COMMUNE DE CERCOUX

Projet de parc solaire de panneaux photovoltaïques

*Mémoire en réponse à l'avis de la Mission Régionale
d'Autorité environnementale sur la Déclaration de
Projet de la commune de Cercoux*

ÉVALUATION DU PROJET DE ZONAGE POUR LES HABITATS D'INTÉRÊT COMMUNAUTAIRE

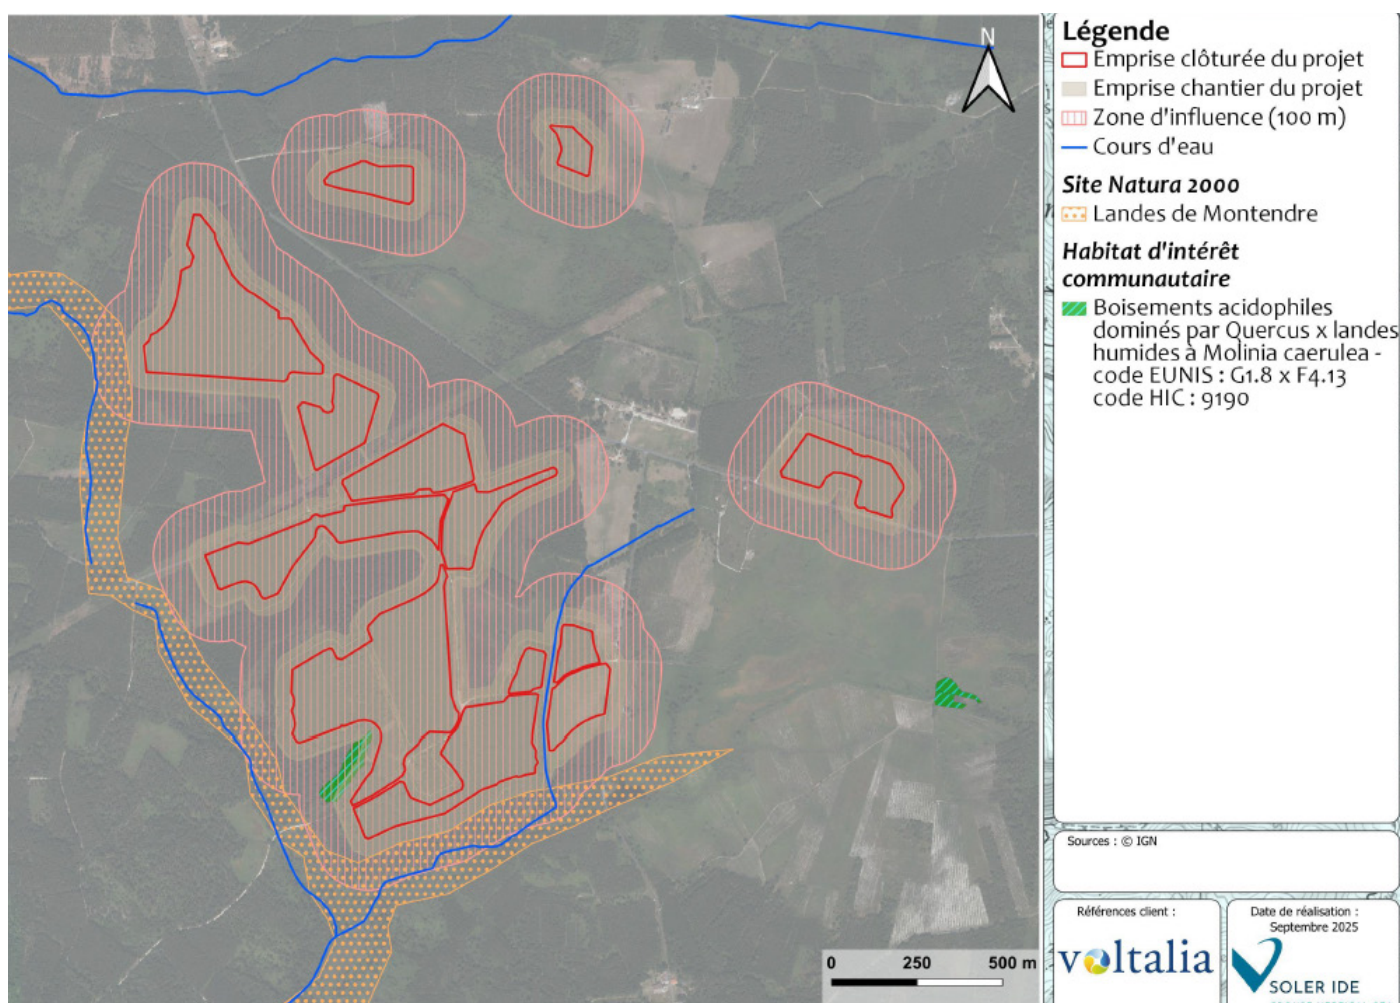
"Le Code de l'environnement exige de lever toute ambiguïté portant sur le risque d'incidences notables en amont de l'approbation de la mise en compatibilité du plan. En conséquence la MRAe demande de compléter le dossier par une analyse des incidences potentielles de la mise en compatibilité du PLU de Cercoux sur les sites Natura 2000."

- Lacs, étangs et mares permanents dystrophes : il s'agit de l'étang de Levrault situé au sud au sein de l'aire d'étude, mais en dehors des parcelles concernées par le projet de zonage Npv. **Il n'y a pas d'incidences sur cet habitat.**
- Boisements acidophiles dominée par *Quercus* X Landes humides à *Molinia caerulea* : à l'échelle des parcelles concernées par le zonage Npv, ils s'établissent ponctuellement sur des superficies très réduites en marge des plantations forestières exploitées. Des surfaces plus importantes ont été observées mais en dehors desdites parcelles. **La surface totale concernée par le zonage Npv est de 0,43 ha.**

CRÉATION D'UNE ZONE Npv

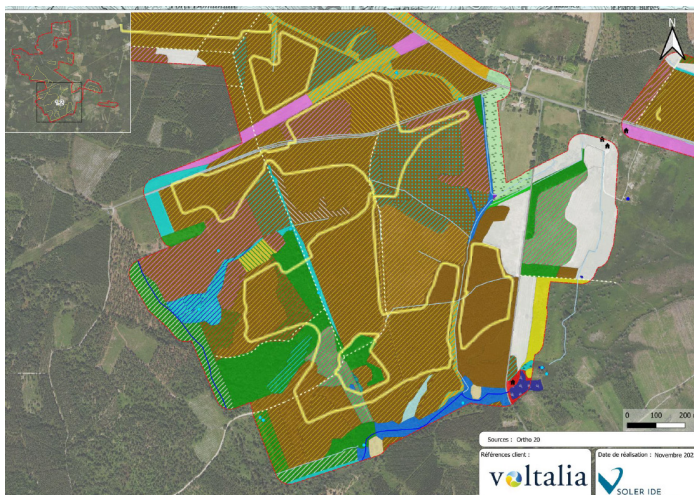
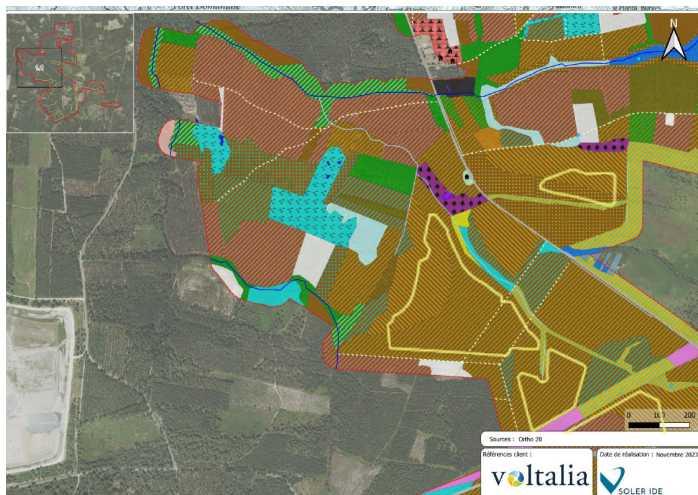
"La MRAe recommande de compléter la notice de présentation de la mise en compatibilité en recentrant l'analyse sur les évolutions du PLU, leurs incidences potentielles et les dispositions (en particulier réglementaires) intégrées au projet de mise en compatibilité permettant d'en limiter les incidences sur l'environnement. Recentrer l'évaluation environnementale sur les incidences potentielles sur le PLU, les mesures d'évitement et de réduction à mettre en oeuvre par la commune de Cercoux"

Les terrains concernés par le projet sont actuellement classés en zone N. Un projet de centrale solaire photovoltaïque nécessite la création d'un zonage spécifique permettant la faisabilité du projet. La mise en compatibilité du PLU implique la mise en place d'une zone naturelle spécifique Npv au sein du périmètre en question.

Le règlement graphique (extrait du plan de zonage) avant mise en compatibilité

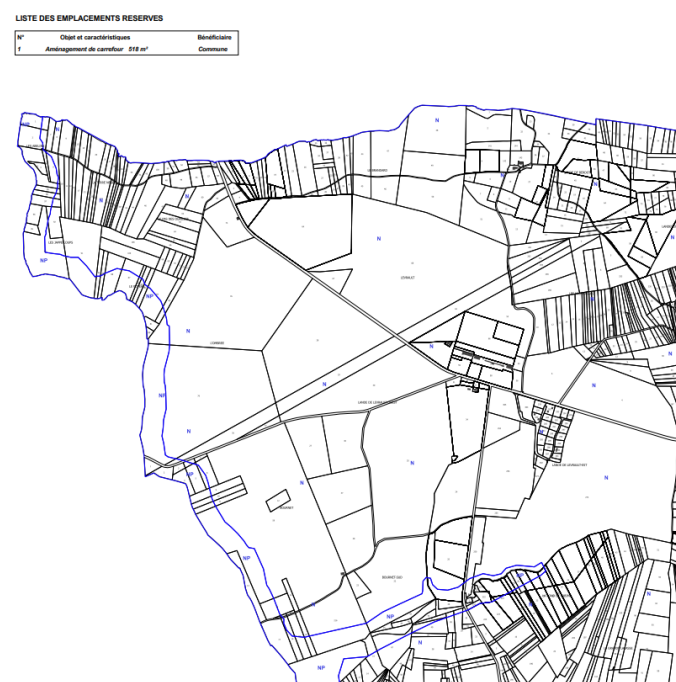
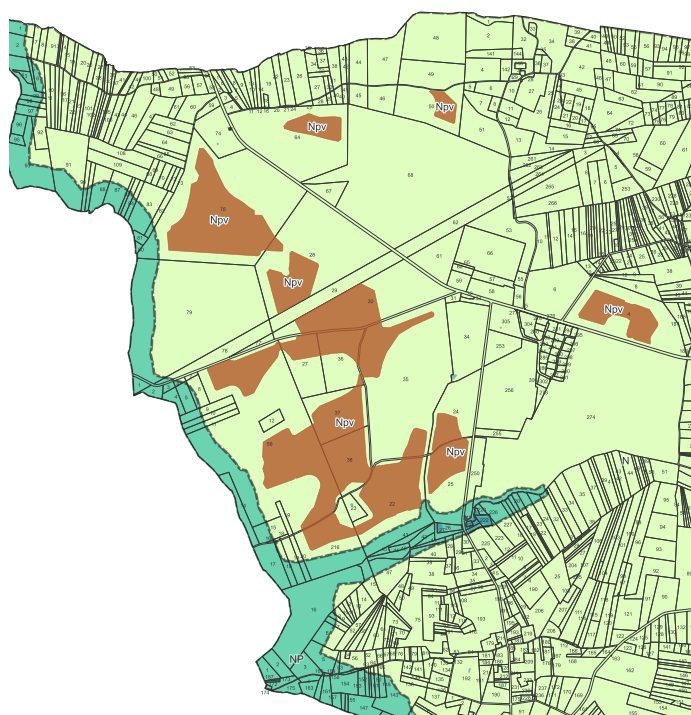
"Le tableau réalisé pour le résumé non-technique permet justement d'atteindre les objectifs recherchés et mentionnés dans l'avis à savoir une vocation pédagogique et synthétique. Néanmoins, il sera complété afin d'y ajouter des cartes et des éléments issus de la notice de présentation en rappelant particulièrement les principaux enjeux environnementaux et les évolutions du PLU."

» Des éléments cartographiques sur l'évolution du zonage du PLU :

Projet d'implantation, variante 5 (retenue) :

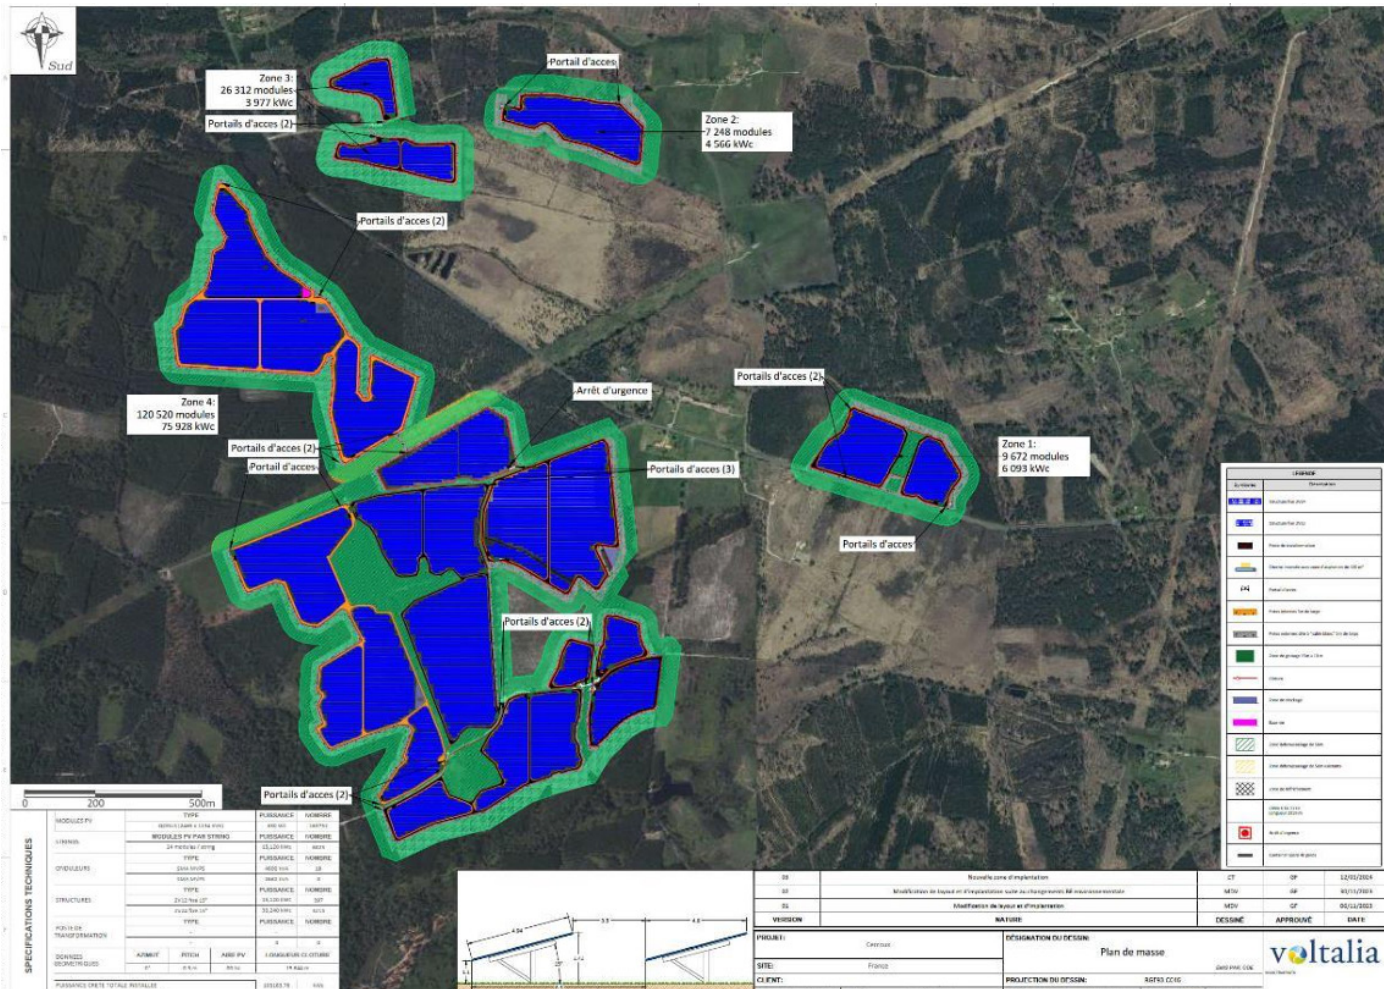
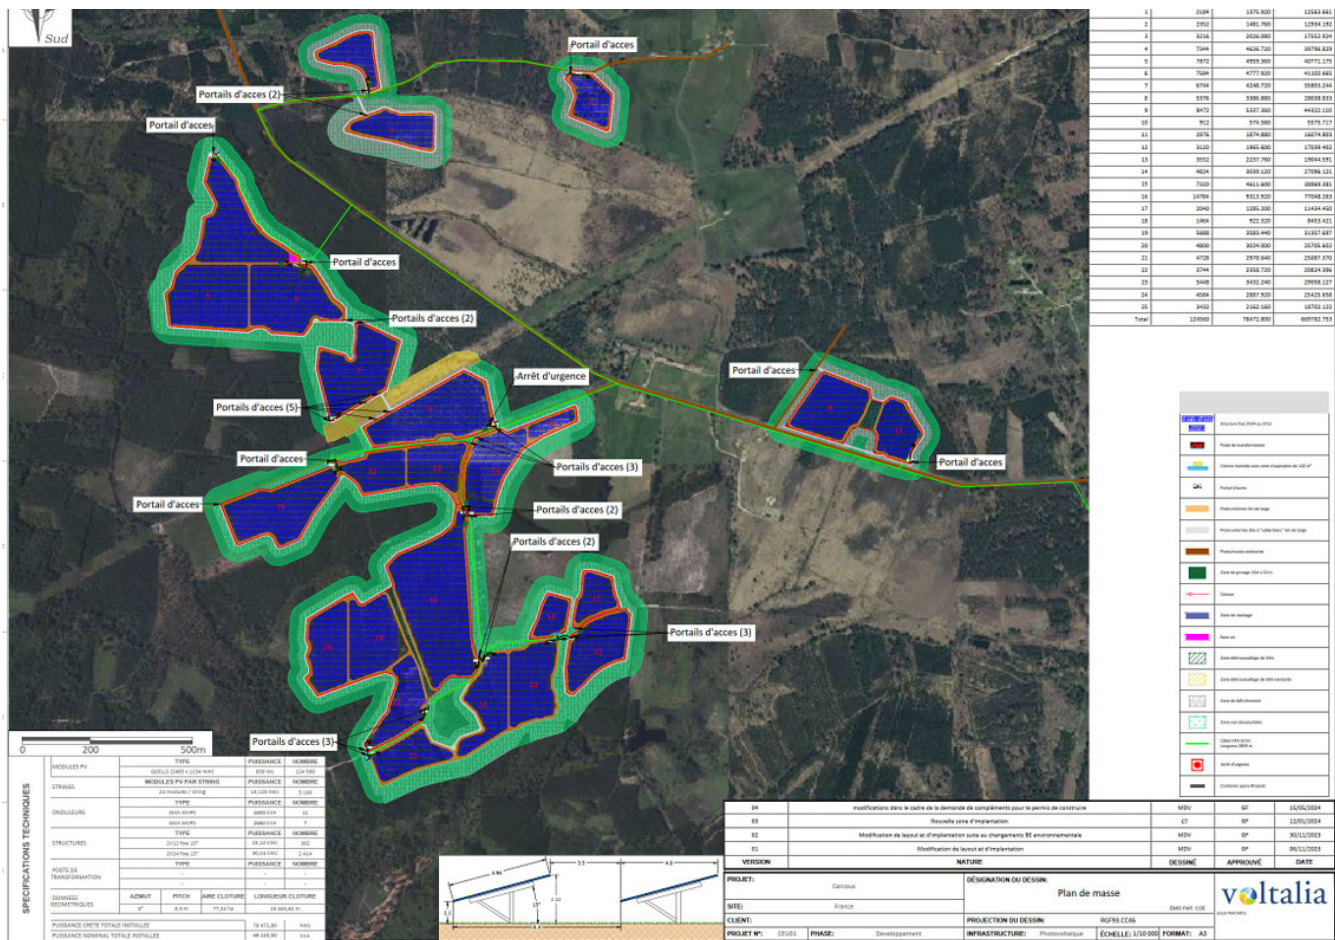
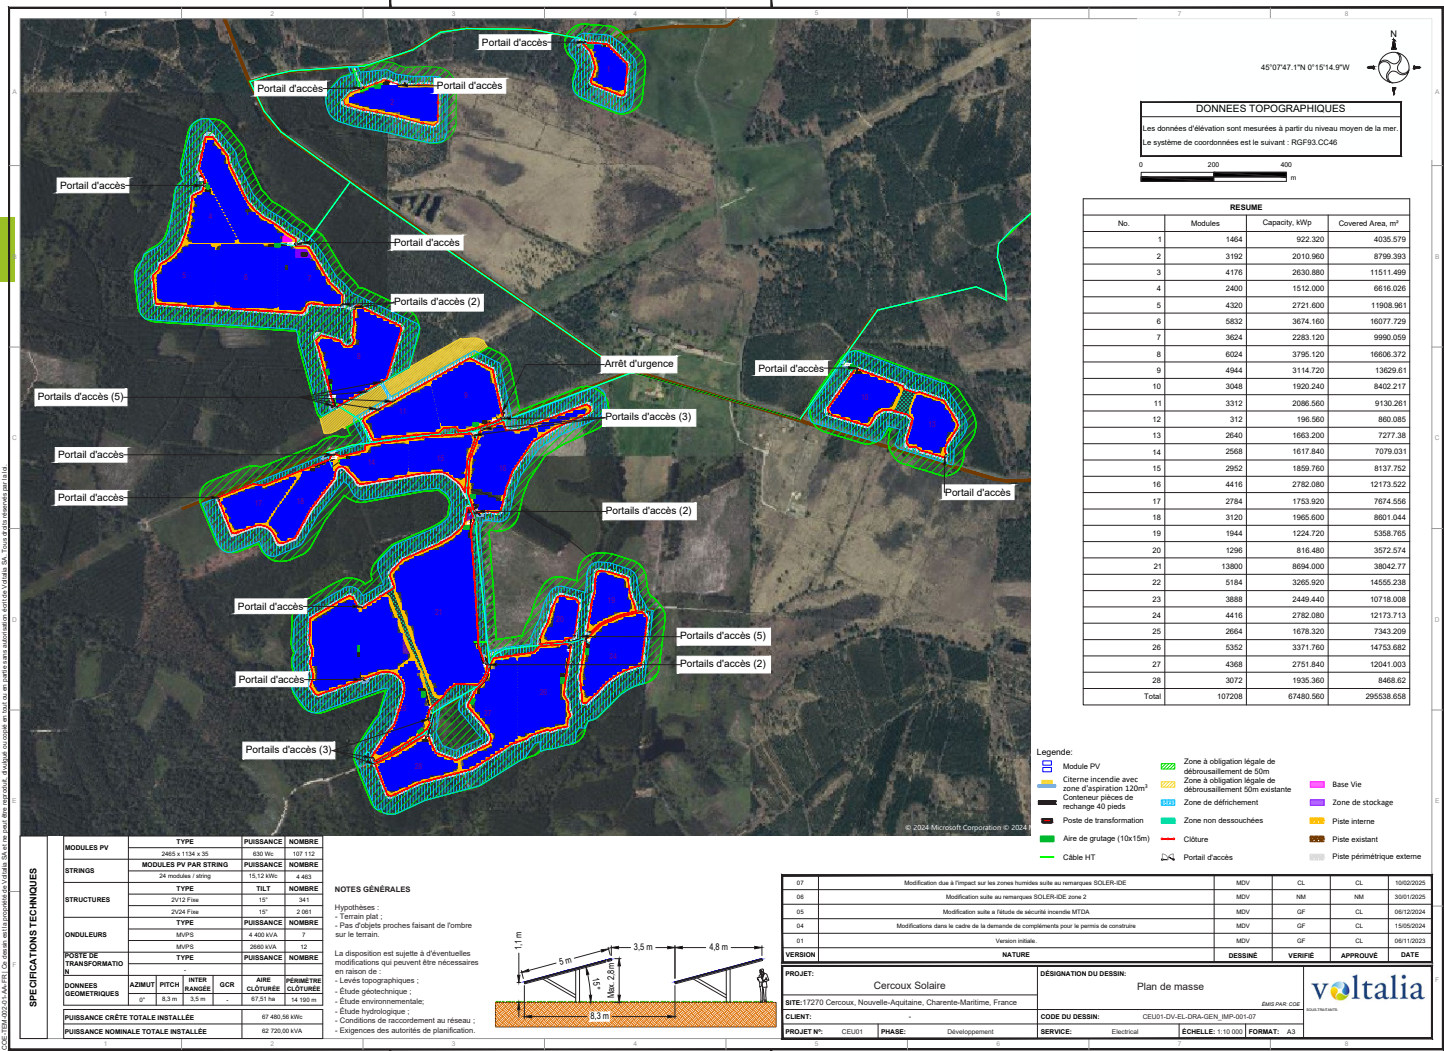
"La MRAe recommande de mieux justifier le choix des zones Npv et d'expliquer comment la mise en compatibilité du PLU respecte la stratégie de l'Etat ainsi que les orientations et les critères des plans et programmes de rang supérieur (SRADDET, PCAET...)."

Après la sélection de Cercoux comme site le plus pertinent, l'implantation optimale du projet photovoltaïque a été étudiée. Le projet s'est affiné progressivement, au fil de son développement. Plusieurs configurations d'implantation ont ainsi été examinées, en tenant compte des enjeux identifiés par des experts indépendants et des avis recueillis auprès des services de l'État et des organismes départementaux consultés.

Vues potentielles sur les zones Npv aux abords des axes de circulation

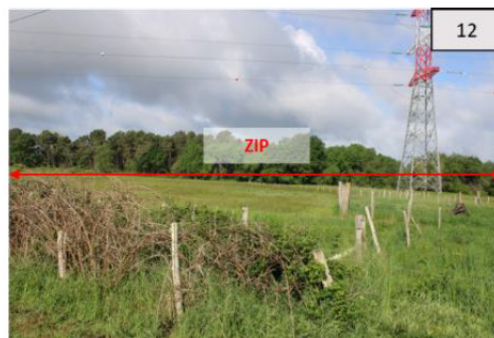
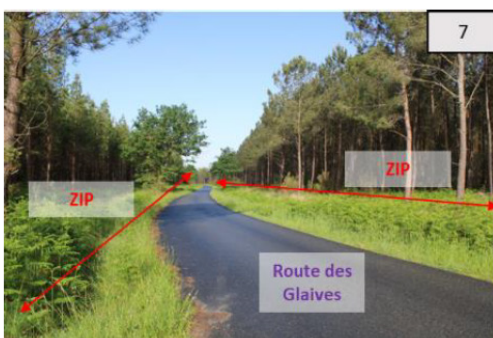
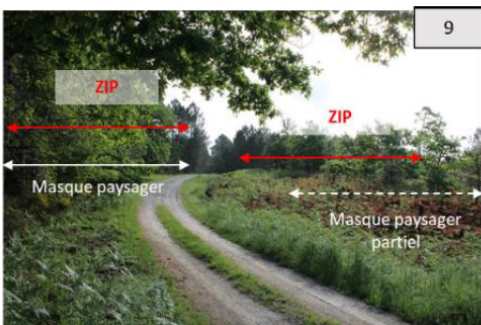
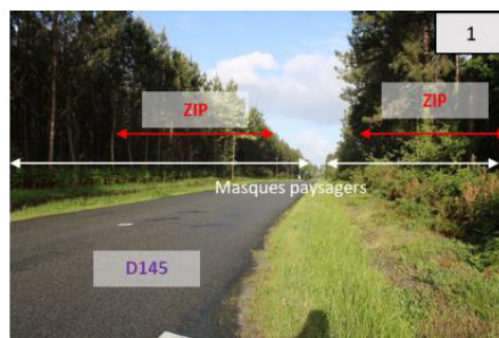
"La MRAe recommande d'affiner l'analyse des sensibilités paysagères des secteurs de projet de zonage Npv en particulier par l'identification des points de vue à conserver le long des parcours (depuis la RD 145 et les sentiers forestiers) et depuis les zones habitées"

Les zones Npv sont visibles essentiellement depuis la RD145 et les sentiers de balade entre les boisements. En effet, le relief peu marqué de la commune offre peu de points de vue lointains sur le site et une visibilité quasiment nulle depuis le village et les zones d'habitation.

Depuis la route et les points de vue plus lointains, elles constituent un arrière plan boisé, qui marque une ligne de fond dans le paysage. Depuis les sentiers de balade, les alignements d'arbres de sylviculture et autres boisements offrent de l'ombre et un caractère végétal aux promeneurs. En témoignent les points de vue relevés aux abords du site sur la cartographie lors de l'étude d'impact paysager. Les projets d'implantation de panneaux photovoltaïque devront veiller dans leur implantation et orientation à maintenir dans la mesure du possible l'aspect végétal des limites de parcelles, de sorte à maintenir un arrière plan boisé dans les vues offertes depuis la RD145.

Observation n° 12 de la MRAe - Carte du futur zonage Npv au regard des enjeux environnementaux et patrimoniaux

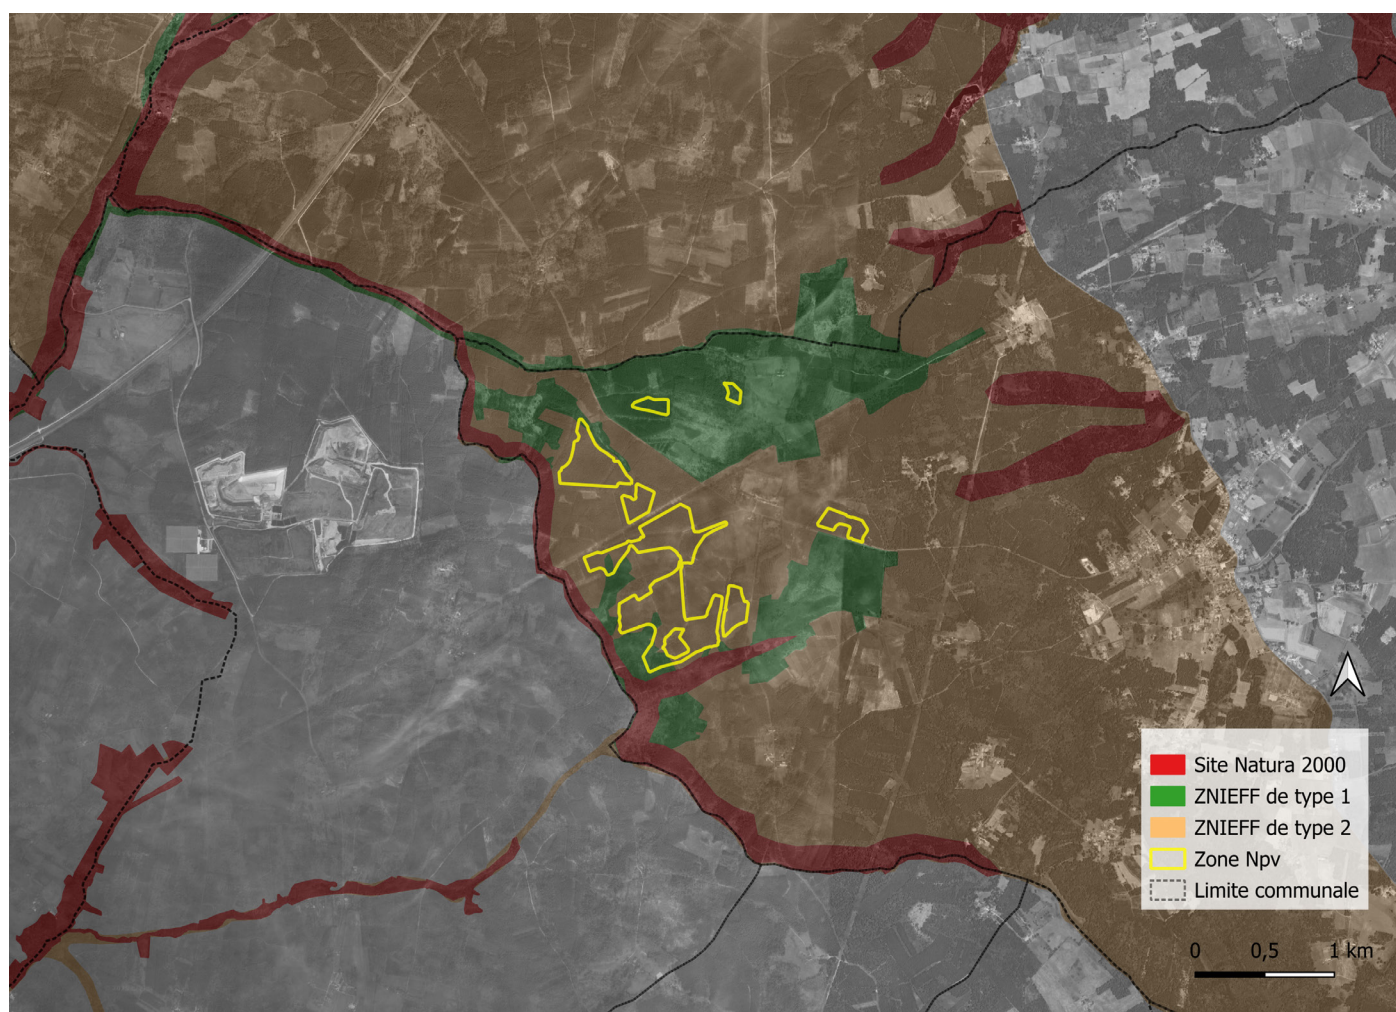
"Une carte de superposition localisant les secteurs de projet de zonage Npv avec les périmètres de protection et d'inventaires existant, notamment avec la carte des sites Natura 2000, est nécessaire pour la bonne compréhension des enjeux."

L'analyse des incidences sur l'environnement du projet de zonage Npv présentée en réponse à l'observation n°2 s'appuiera sur la carte ci-dessous superposant les parcelles concernées par le futur zonage Npv avec l'ensemble des périmètres de protection et inventaires existants afin de contextualiser les secteurs modifiés au regard des enjeux environnementaux et patrimoniaux.
